ADFC Nürnberg e.V. | Heroldstr. 2 | 90408 Nürnberg

## Zustand der Wege im nördlichen Volkspark Dutzendteich

Defekte Wege im nördlichen Volkspark Dutzendteich

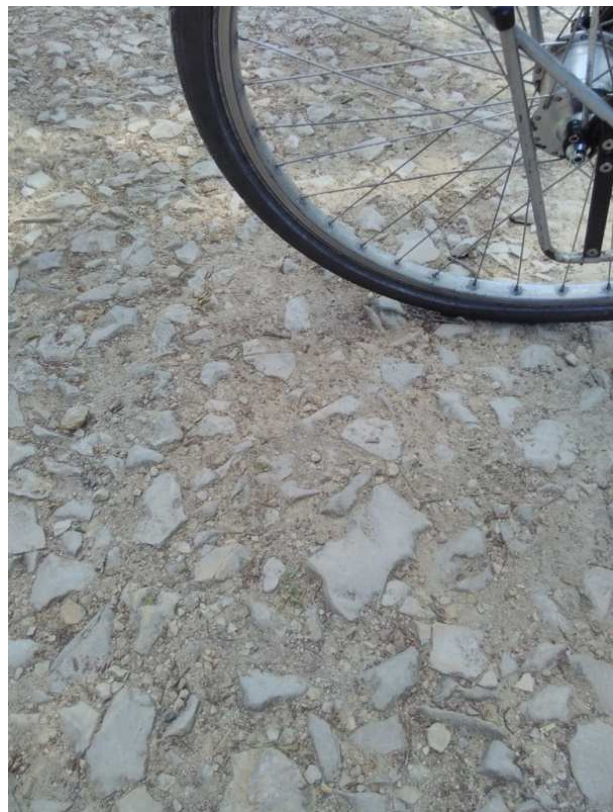
Es geht um die Wege im Gebiet zwischen Oskar-von-Miller-Straße, Bayernstraße und Volksfestplatz. Dazu gehören insbesondere der Sophie-Keeser-Weg, der Weg von der Klutentreter-Brücke zum kleinen Dutzendteich sowie die Zufahrt zum Rad- und Gehweg an der Ostseite der Großen Straße an deren Nordende (*siehe gelb markierte Abschnitte in der Grafik auf Seite 3*).

In den letzten Tagen wurde der Bereich unterhalb der Abfahrt von der Klutentreter-Brücke mit neuem Belag versehen (*siehe grün markierte Strecken in der o.g. Grafik*). Der Ansatz ist richtig. Wir bitten Sie aber zu kontrollieren, ob die Oberfläche dort dauerhaft hinreichend gut gebunden wurde oder ob der feine Schotter dort zu locker ist und Radfahrer dort ins Schlingern geraten.

Auf der noch nicht ausgebesserten Wegstrecke von der Klutentreter-Brücke zum kleinen Dutzendteich sind es nicht nur Schlaglöcher, die das Radfahren behindern, sondern auch die wegen des leichten Gefälles weggespülte Decke der wassergebundenen Wege, so dass dort nur noch eine rund 200 m lange Rubbelpiste mit spitzen Steinen vorhanden ist (*siehe Fotos auf Seite 3*). Radfahrer weichen dort inzwischen häufig auf die Grasnarbe aus. Ähnliche Problemstellen gibt es abschnittsweise auch auf den anderen Strecken.

Wir haben uns vor Ort ein Bild von dem unzumutbar schlechten Zustand der Wege gemacht und bitten Sie umfassende Ausbesserungsmaßnahmen für alle beschriebenen Problembereiche zeitnah vornehmen zu lassen, d.h. nach dem Ende von „Rock im Park“ und vor Beginn der Aufbauarbeiten zum nächsten Volksfest.
